**Avis sur le projet de réaménagement du front de neige de la
station de ski « Bolquère Pyrénées 2000 » sur les communes de
Font-Romeu-Odeillo-Via et de Bolquère (Pyrénées-Orientales)**

N°Saisine : 2024-013138

N°MRAe : 2024APO66

Avis émis le 13 juin 2024

Figure 3 : plan de l'état initial du front de neige de la station « Bolquère Pyrénées 2000 » (pièce graphique DP9 du dossier de déclaration préalable n° DP 066 020 23 D0059)

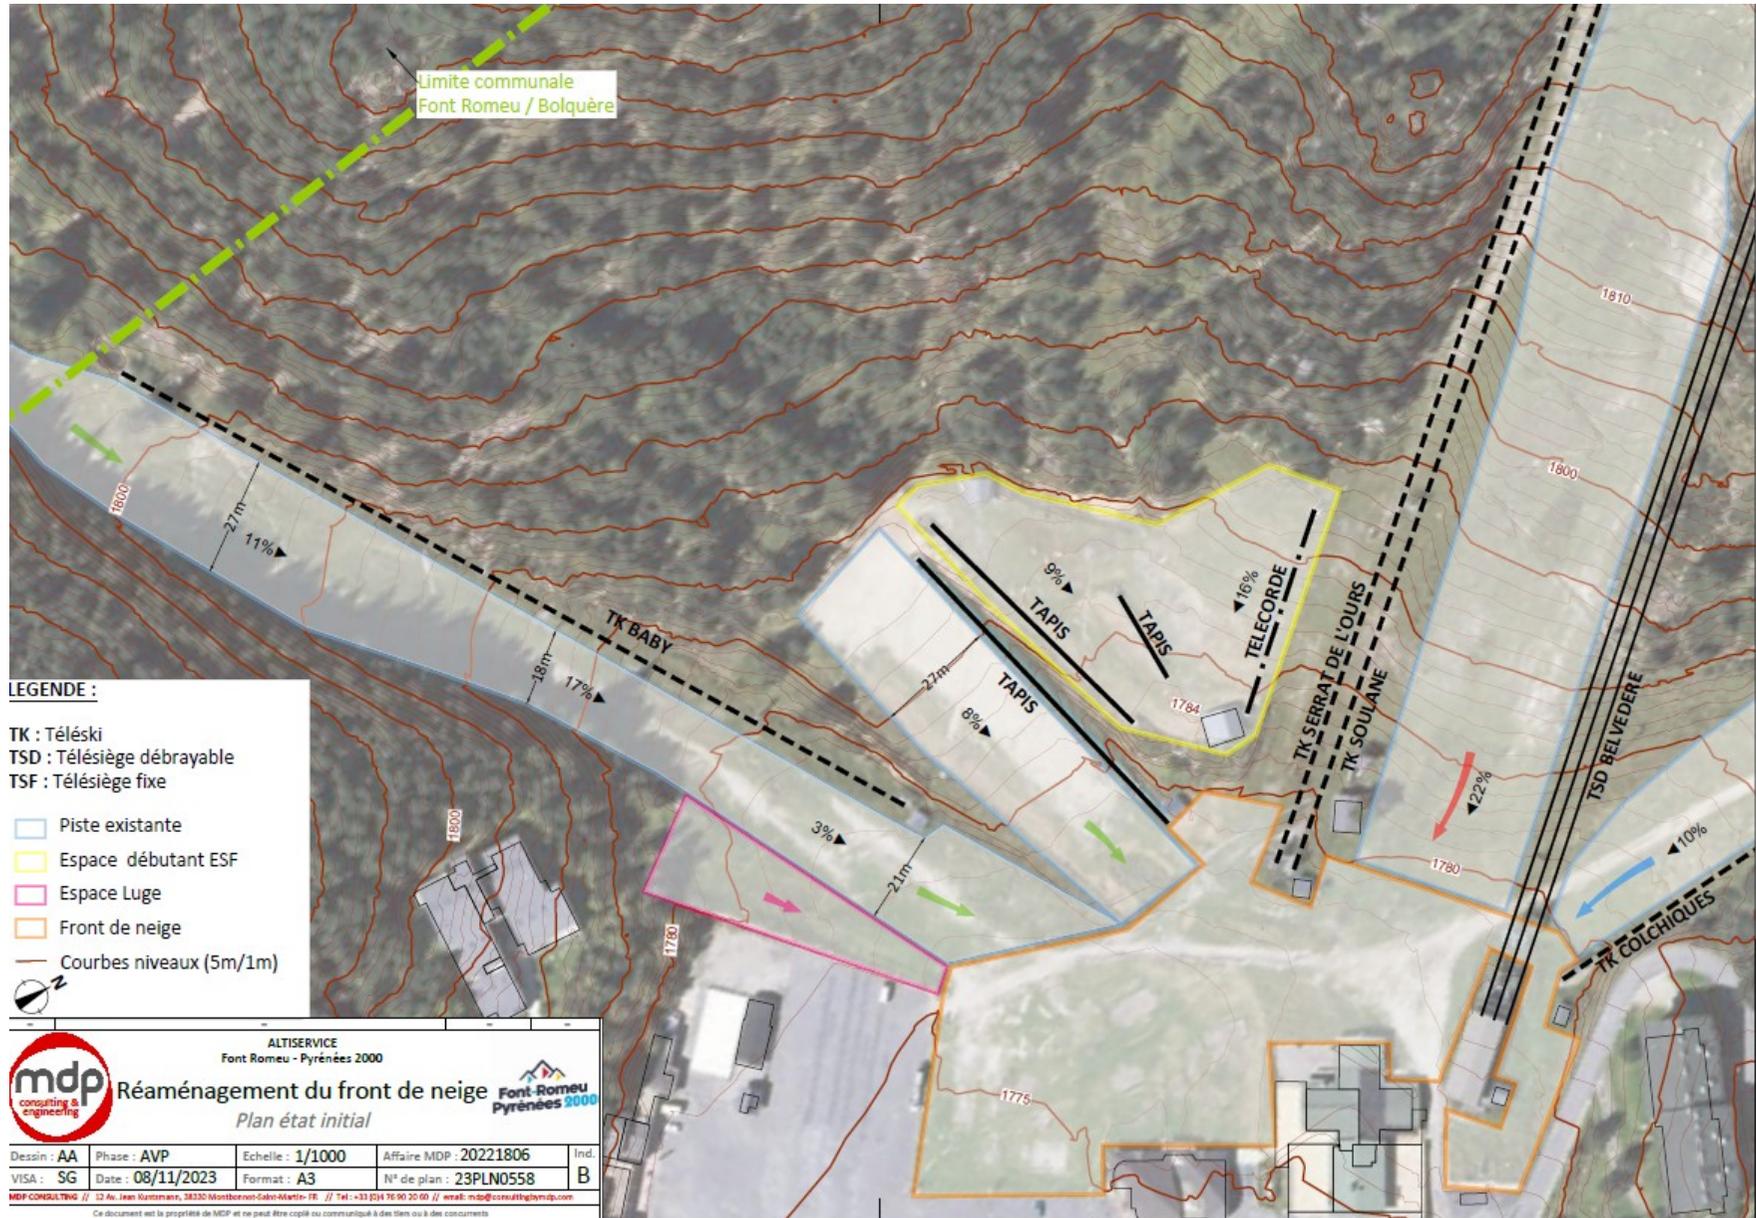
Toutefois, la MRAe relève que le réaménagement du front de neige n'est évoqué que de manière indirecte dans ce chapitre alors qu'il constitue l'une des composantes principales du projet d'ensemble.

Elle note par ailleurs que cette composante est décrite et illustrée dans d'autres chapitres de l'étude d'impact (ex : analyse des effets du projet – page 112 et suivantes) ainsi que dans les pièces du dossier de déclaration préalable (ex : présentation de l'état projeté du front de neige – voir figure 4 du présent avis).

La MRAe recommande de compléter le chapitre de l'étude d'impact dédié à la présentation du projet en y décrivant l'ensemble de ses composantes, dont le réaménagement du front de neige.
